Ростовские власти недавно проанонсировали некие «эскизы» пешеходной зоны, которую давно обещают сделать по Соборному переулку. И предложили ростовчанам высказать по их поводу свои мнения и предложения.

Опубликовал: Владимир Левендорский
13.12.2013 00:00

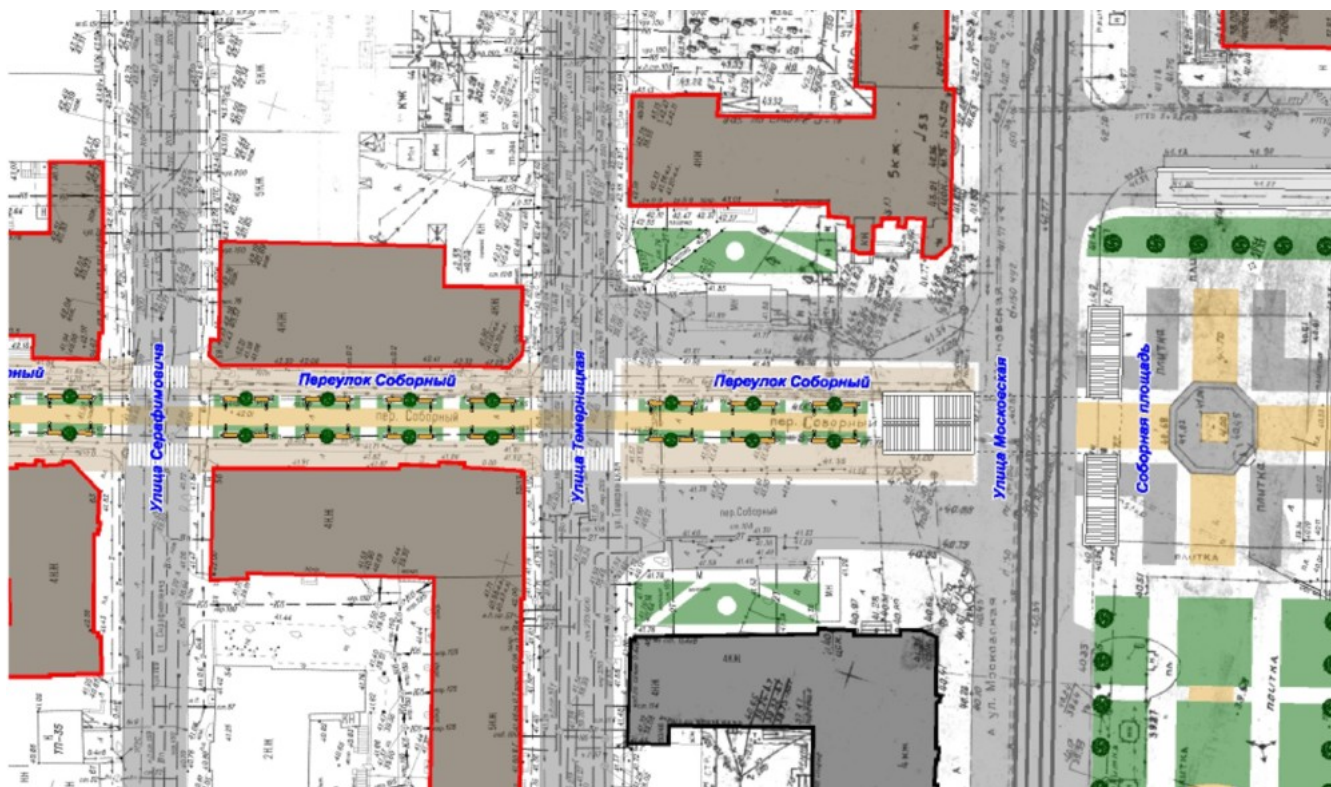
Что мы видим на картинке? Схематические изображения деревьев и вертикальные линии, которые, очевидно, должны изображать некие абстрактные фонари. Как будут выглядеть эти фонари или «уличные светильники», как они названы авторами «эскизов», представить невозможно. И уж тем более невозможно представить, как будут выглядеть «уличная мебель» и некие «культурные композиции», которые авторами были обещаны, но на «эскизах» они никак не представлены.

Какую-то конкретность этому, с позволения сказать, «эскизу» придают именно изображения исторических зданий. Но если их убрать, что остаётся? Вертикальные линии, известно что обозначающие, и символические изображение деревьев и газонов.

Что обсуждать-то? Нужны фонари или нет? Может и не нужны. Можно сделать «молодёжную пешеходную зону». Как известно, «темнота – друг молодёжи», особенно той её части, которая имеет криминальные наклонности.

Нужны ли деревья? В нашем-то городе, который страдает от нехватки зелени, но в котором, тем не менее, упорно парки и скверы уничтожают ради «точечной застройки»... Впрочем, и ту могут быть иные мнения. Может, лучше вместо деревьев поставить ларьки с хот-догам и шаурмой? Ведь именно к такому «соломонову решению» пришли при «обсуждении» так называемого «проекта набережной».
